**Från:**  
**Till:** [Anna-Catalina Bucur Sidea](#)  
**Ärende:** Re: Ansökan om slutbesked, LOV 20202-000423  
**Datum:** den 1 juni 2021 20:23:50  
**Bilagor:** [image003.png](#)  
[Situationsplan.pdf](#)  
[Ritning 1.pdf](#)

**Ämne:** Ansökan om slutbesked, LOV 20202-000423

**Från:**  
**Till:** [Byggr systemkonto](#)  
**Ärende:** Re: Tillsyn mölj yttra er - Ärende: [LOV 2021-000532:797856]  
**Datum:** den 17 oktober 2021 09:53:01

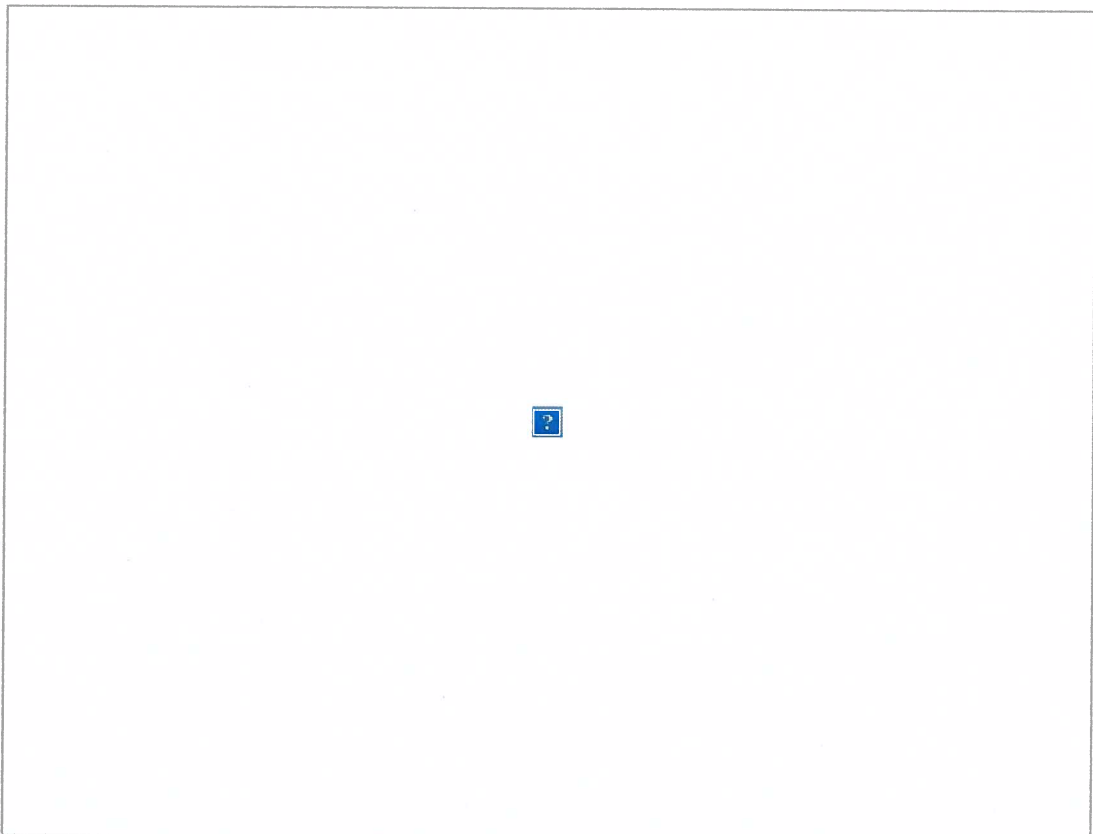
Jag undrar vad det är som är fel här?

I bygglovet har redovisats carporten 14, 71 m avstånd från vägen.

Ni har lämnat in en ny situationsplan som relationshandling där carporten flytas back 29 cm, då blir  $14,7 + 0,29 = 15$  m

Varför är avståndet 13,37 m och carporten har blivit 11 m på lägeskontrollen?!

Det här kan inte godkännas för att få slutbesked, om carporten är större än det som var redovisat i bygglovets måste det som är fel åtgärdas i enlighet med bygglovets, dessutom blir det sanktionsavgifter!

Vi har byggt ett skärmtak som förlängning på carporten på 5 m<sup>2</sup>. Vi skickade in dessa handlingar till kommunen först men då fick vi som svar att skärmtak inte ska redovisas på bygglovshandlingar. Svaret från kommunen var att vi behövde ta bort skärmtaket från handlingarna (eftersom vi själva förfogar över de 15 m<sup>2</sup> skärmtak som får byggas), annars skulle vi få avslag.

Jag utgår från att det inte är några problem att förlänga carporten med ett skärmtak för i så fall skulle ni ha informerat oss om detta när vi skickade in handlingarna där skärmtaket redogjordes för innan vi började bygga.

Vi har fått skriftligt godkännande från grannarna på Kantoen 5 att bygga skärmtaket.
